GK.271.15.2023

**Wyjaśnienia dotyczące treści Specyfikacji Warunków Zamówienia
w przetargu na zadanie
pn. „Rozbudowa budynku Zespołu Szkolno-Przedszkolnego o sale gimnastyczną z
zapleczem szatniowym i higieniczno-sanitarnym w miejscowości Rększowice”**

Pytanie 13

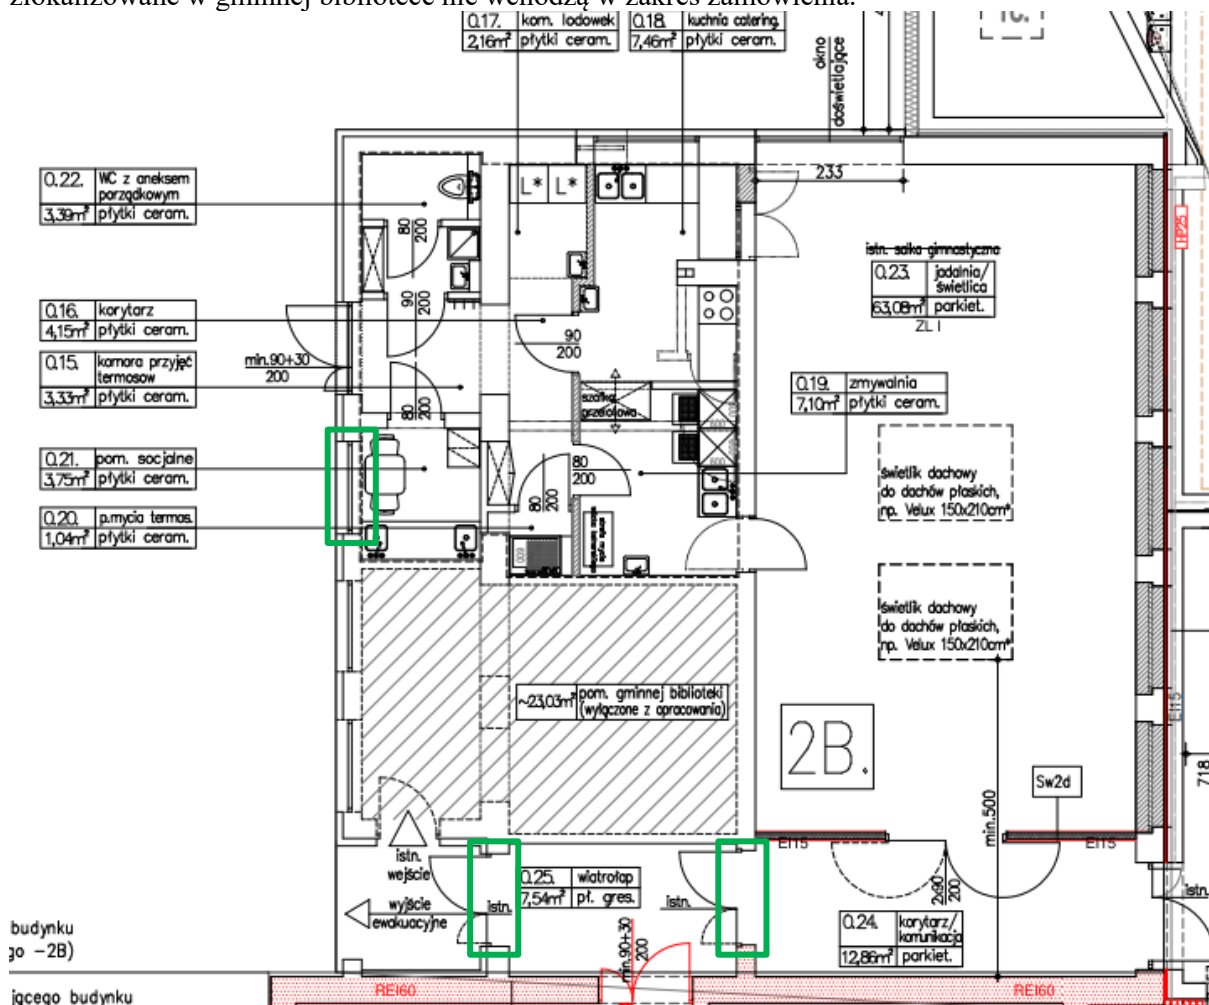
Prosimy o informację czy w ramach przebudowy istniejącej sali sportowej wymianie podlegają okna i drzwi zaznaczone na poniższym rysunku? Ponadto prosimy o potwierdzenie, że okna i drzwi zlokalizowane w gminnej bibliotece nie wchodzi w zakres zamówienia.

Okno w pom. Nr 0.21 (pom. Socjalne) podlega wymianie. Pozostałe wskazane na zielono w gestii zamawiającego.

Pytanie 25

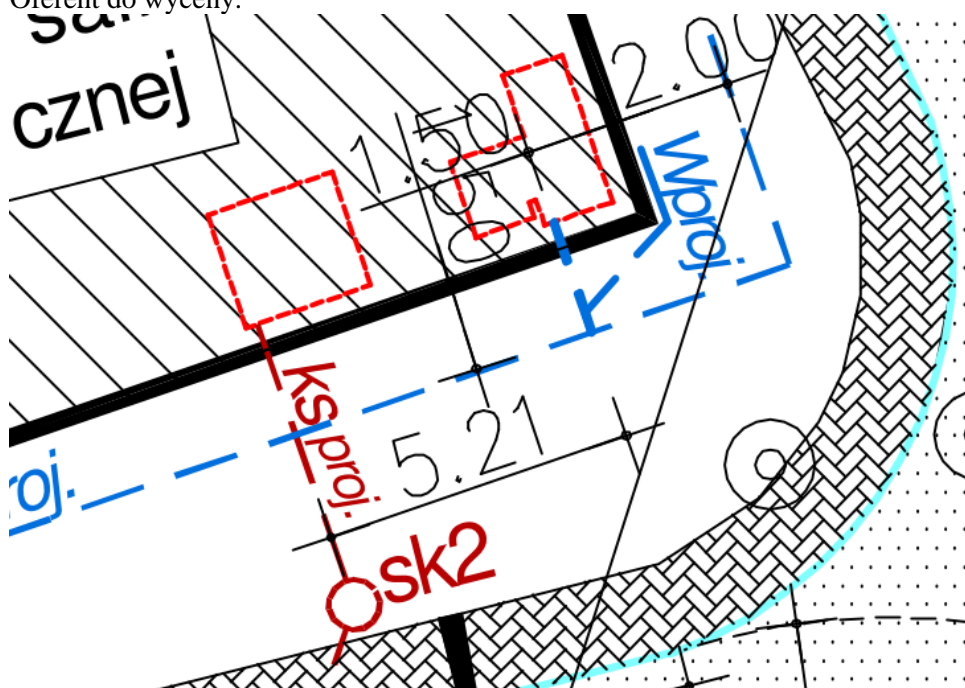
Prosimy o wyjaśnienie odnośnie elementów zaznaczonych przerywaną czerwoną linią, które znajdują się pod projektowanym zapleczem Sali gimnastycznej. Co to za elementy i jakie działanie ma wliczyć Oferent do wyceny.

Przerywaną czerwoną linią zaznaczono obrys planowanych pomieszczeń (sanitariaty) gdzie sugeruje się podłączenie z kanalizacją sanitarną i instalacją wodociągową.
